B 32, Beseitigung des Bahnübergangs in Wangen

FESTSTELLUNGSENTWURF

UNTERLAGE 16.2

- Umleitungen -

Straßenbauverwaltung Baden - Württemberg		Unterlage	16.2
Straße:	B 32	Blatt-Nr.	1
Nächster Ort:	Wangen im Allgäu	LAGEPLAN	
PROJIS-Nr.:	08 03 8010 00	Umleitung K 8007	
PSP- Element:	V.2430.B0032 .A14	Maßstab:	1:1000

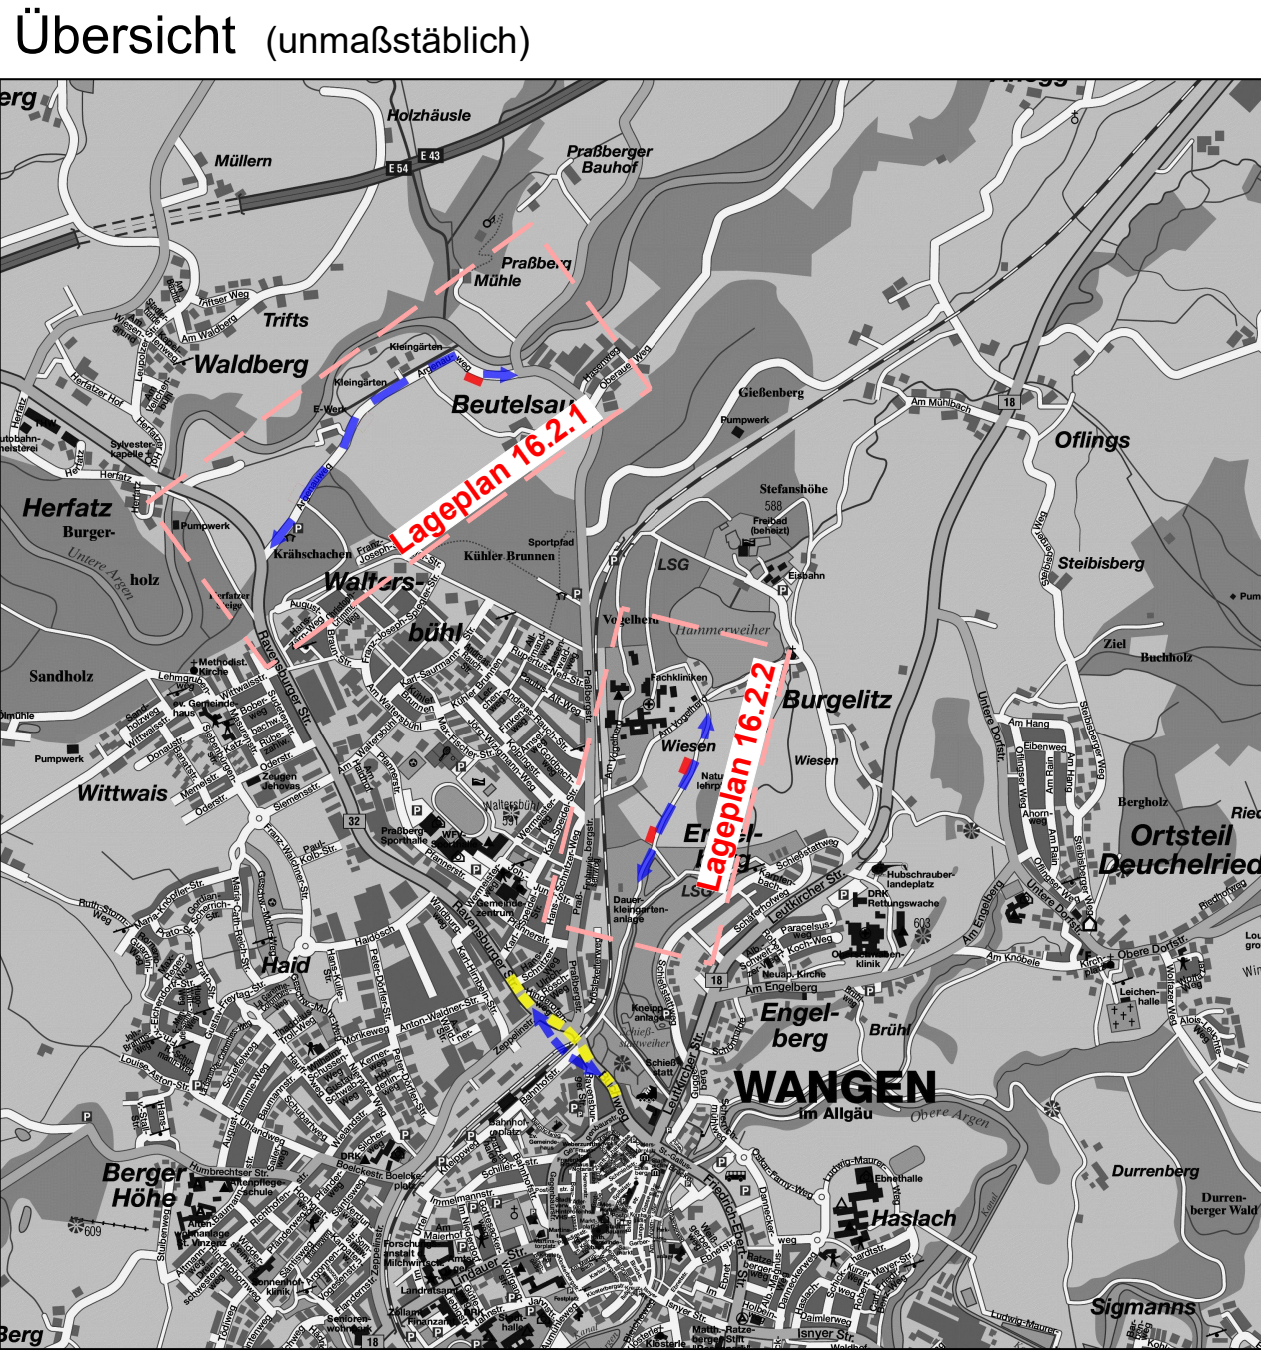
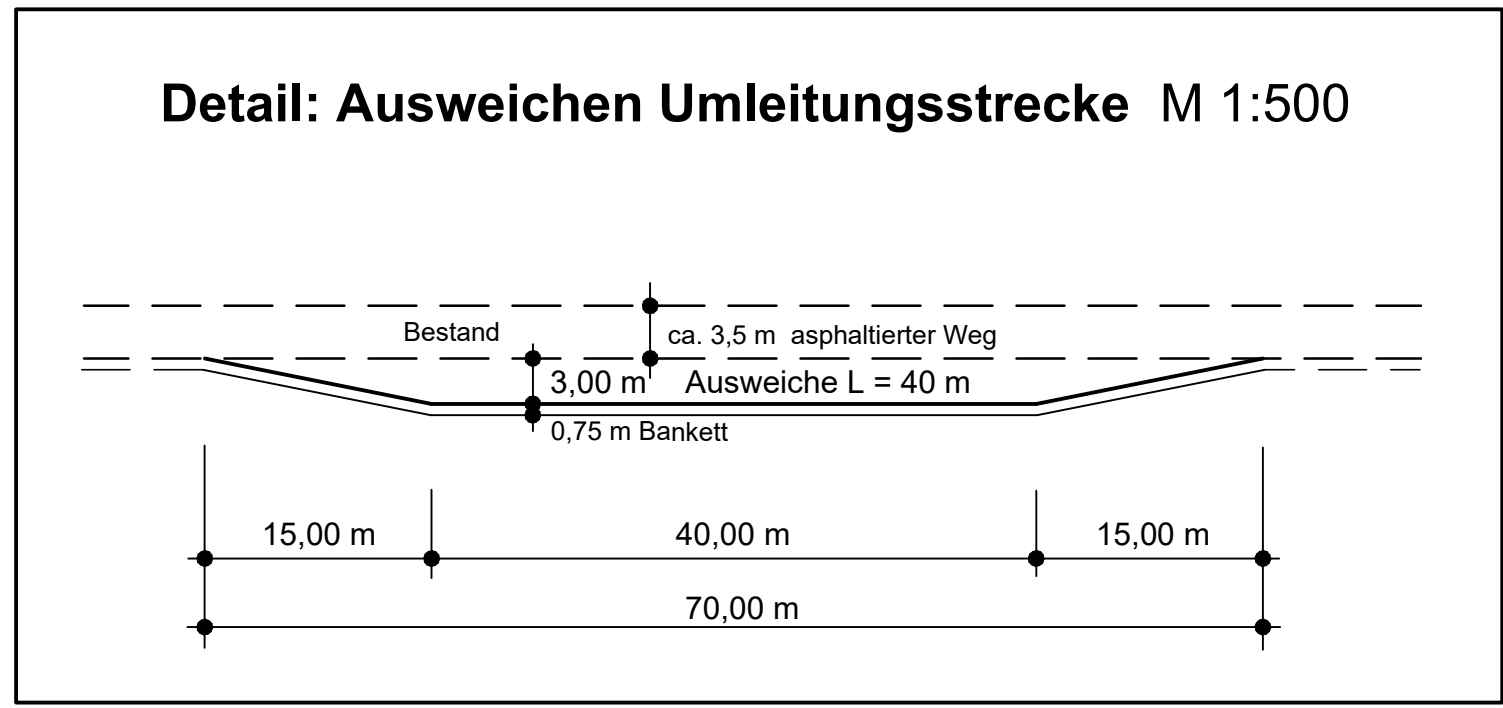
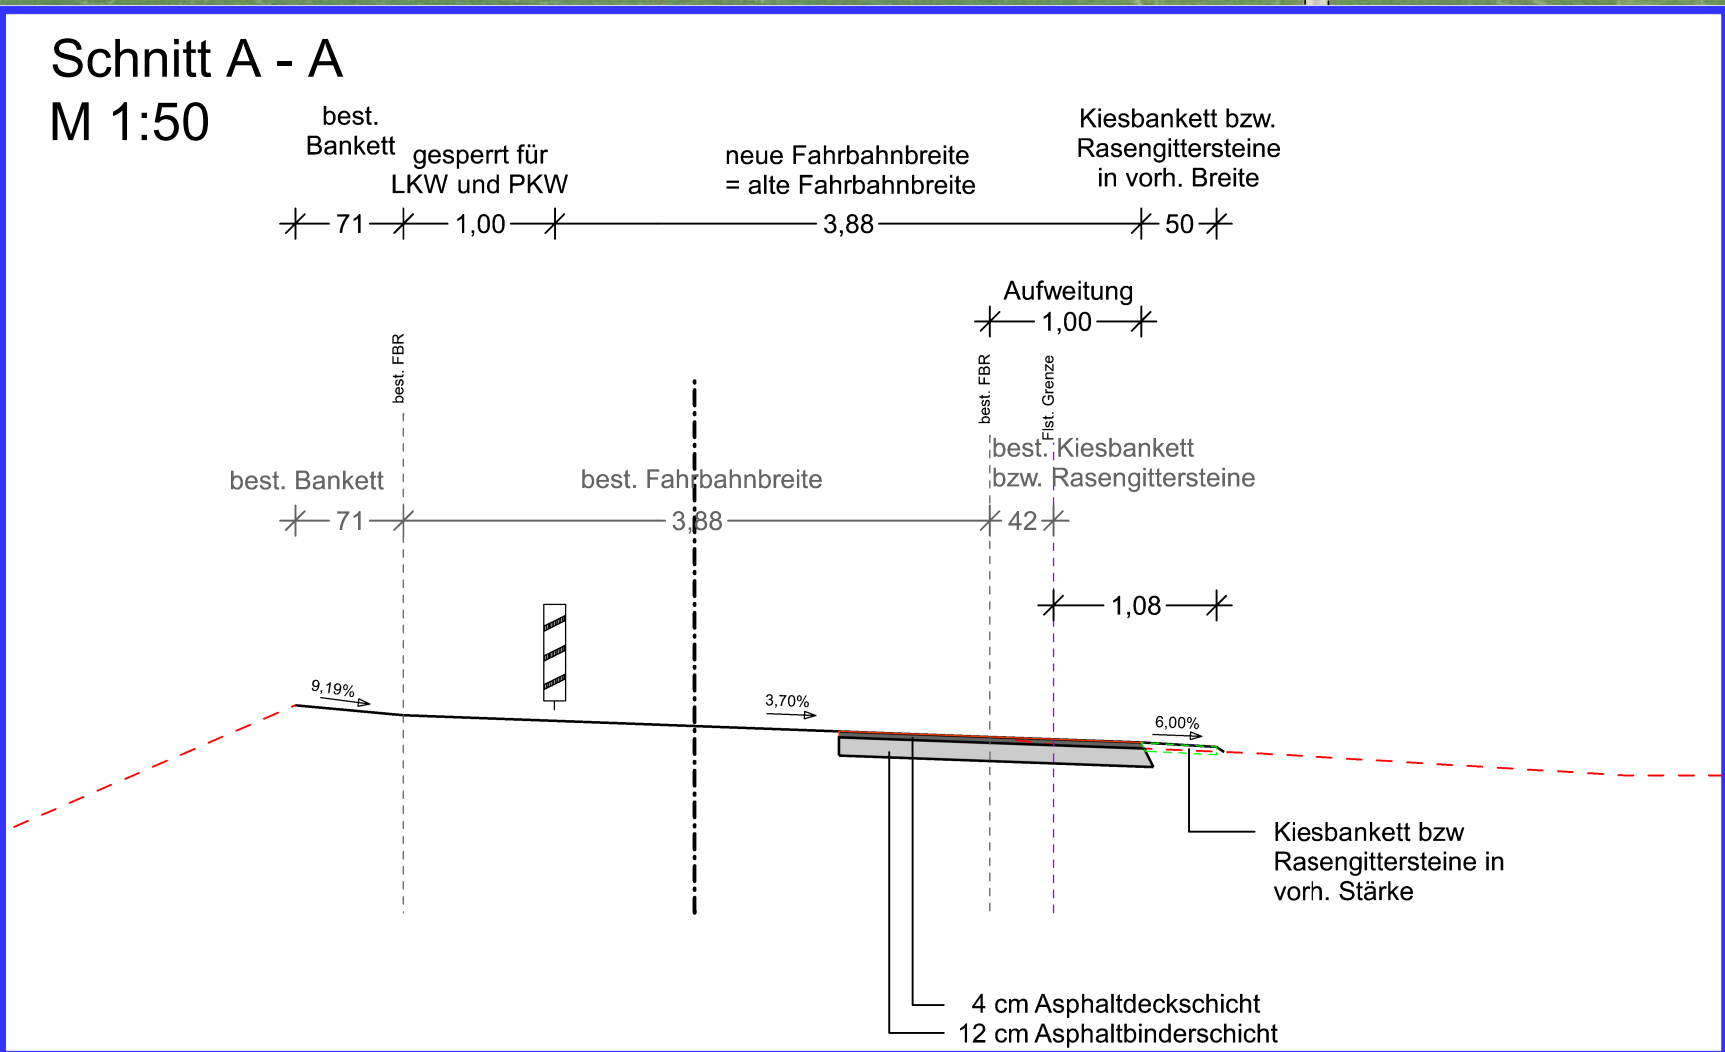
Nr.	Art der Änderung	Datum	Name
1	Darstellung Schnitt bauzeitlicher Ausbau Argenauweg	31.07.2024	Schueer

Straßenbauverwaltung Baden - Württemberg		Unterlage 16.2	
Straße: B 32		Blatt-Nr. 2	
Nächster Ort: Wangen im Allgäu		LAGEPLAN	
PROJIS-Nr.: 08 03 8010 00		Umleitung Kleingartenanlage	
PSP-Element: V.2430.B0032.A14		Maßstab: 1:1000

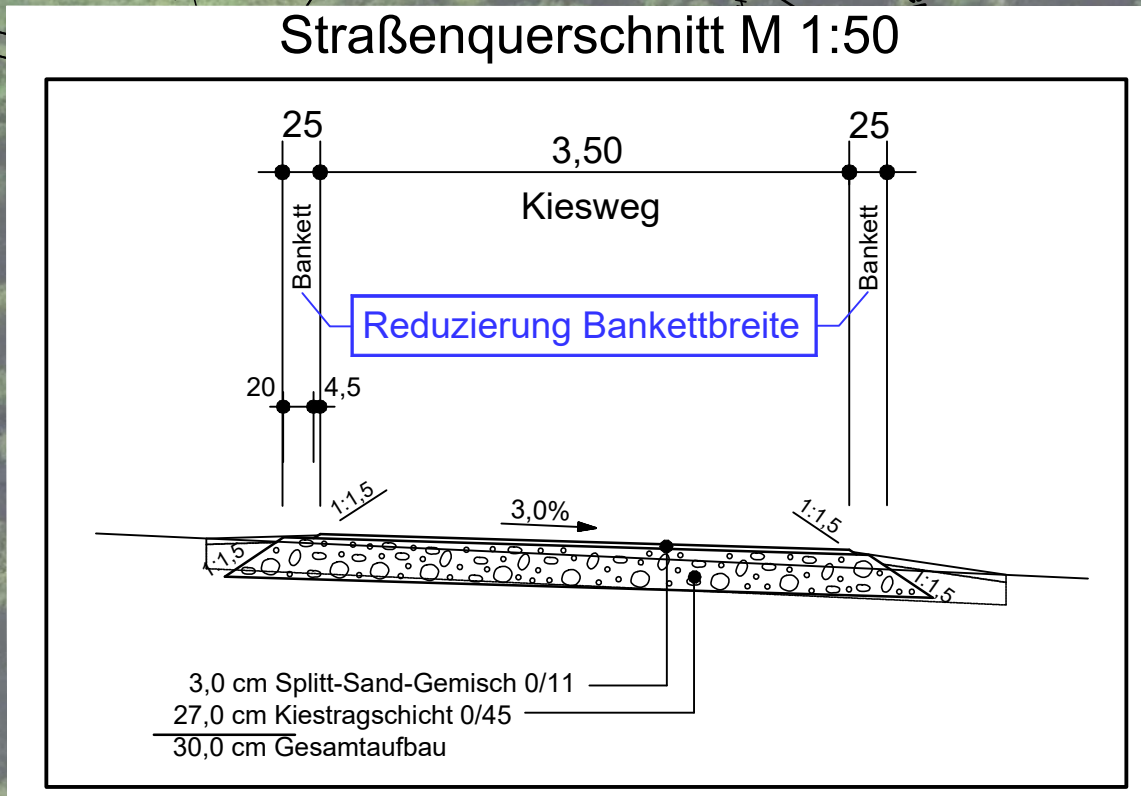
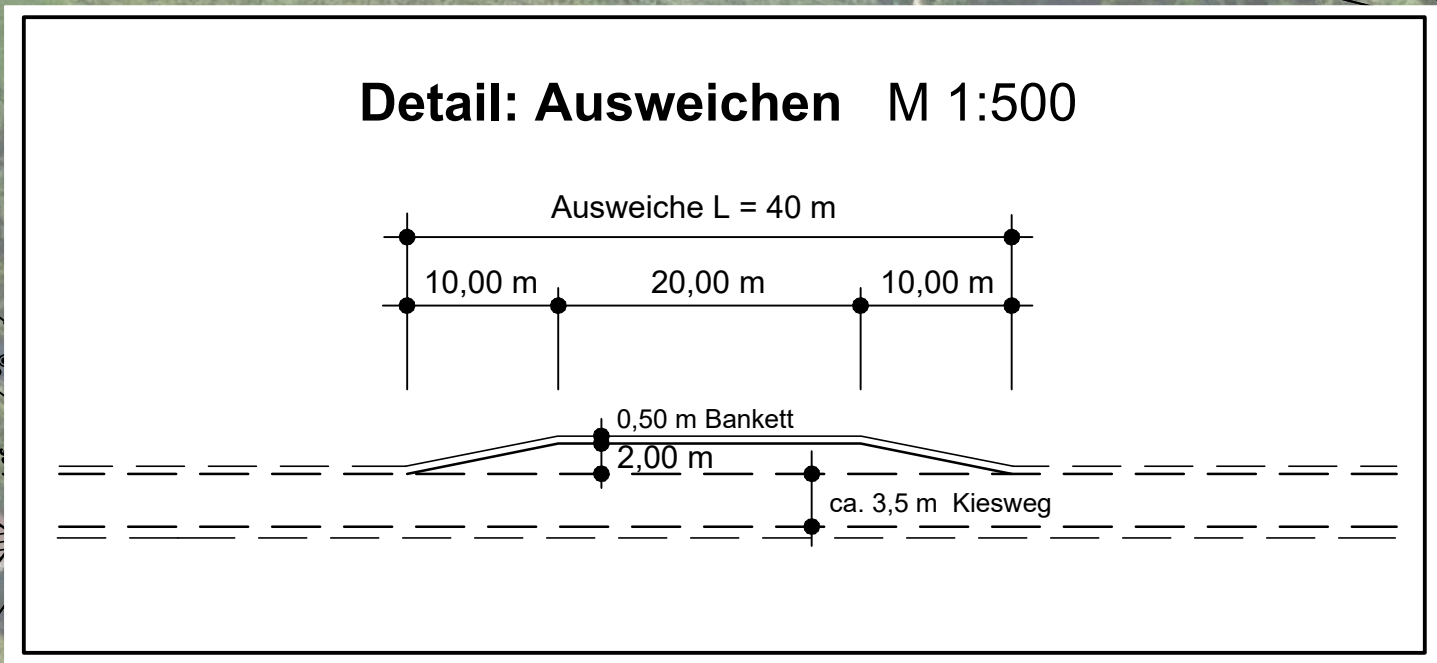
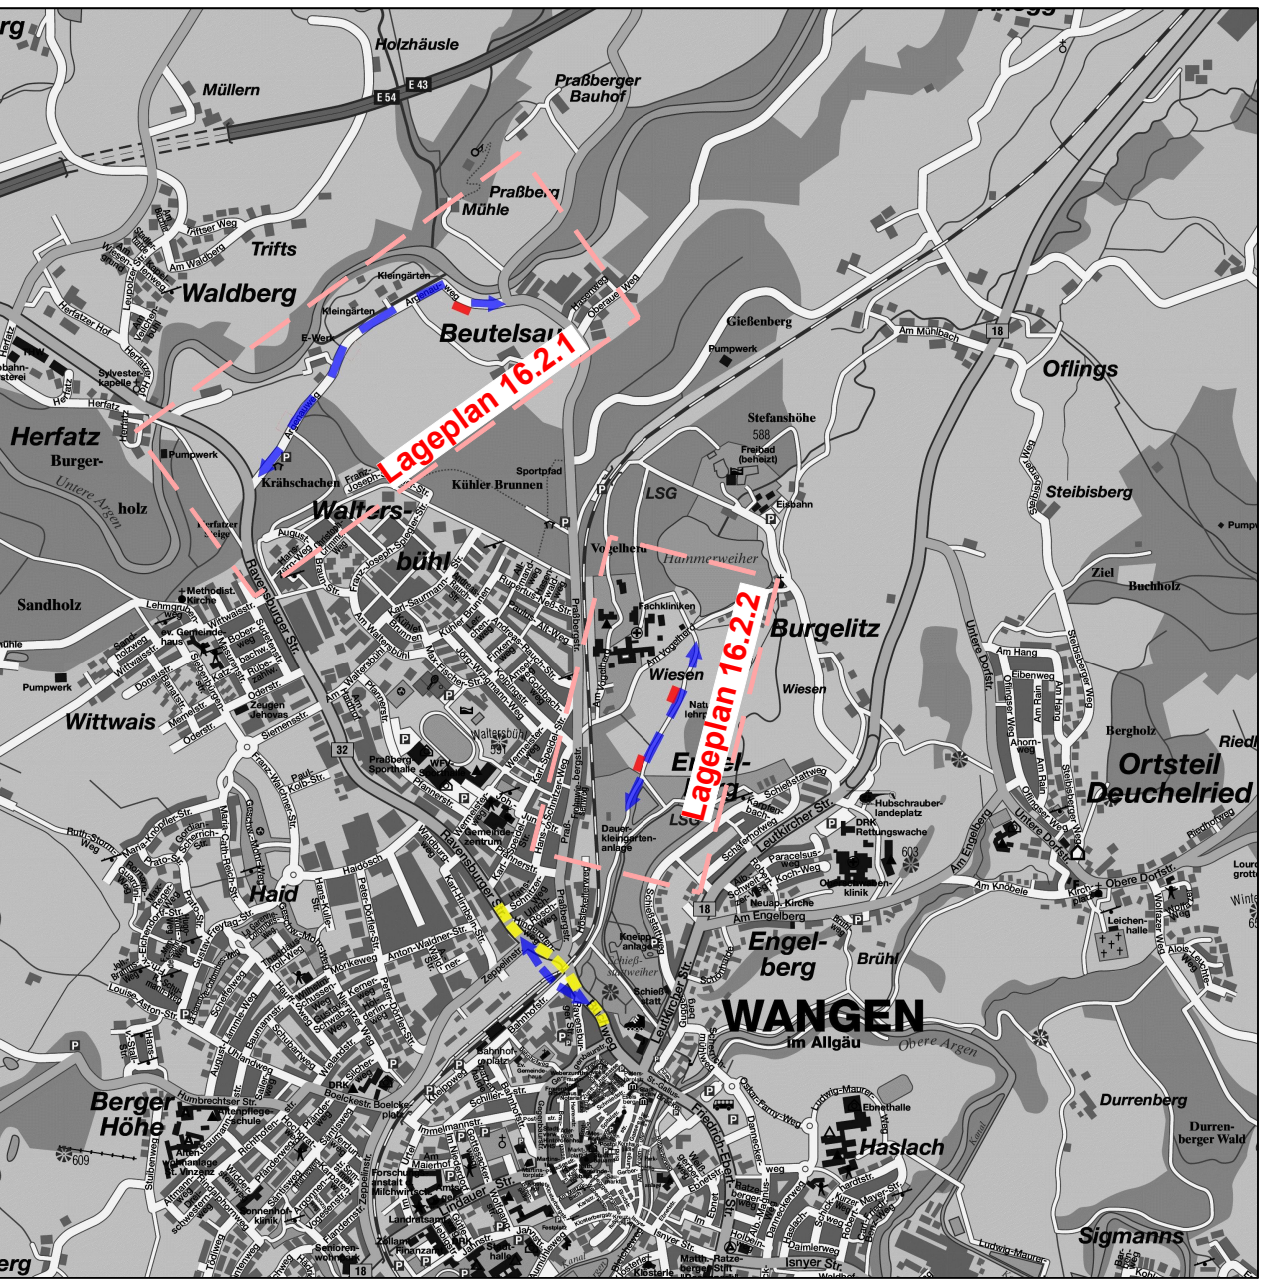
Nr.	Art der Änderung		Datum		Name	
1	Änderung Verkehrsführung Individualverkehr über Betriebsweg		31.07.2024		Scheuer
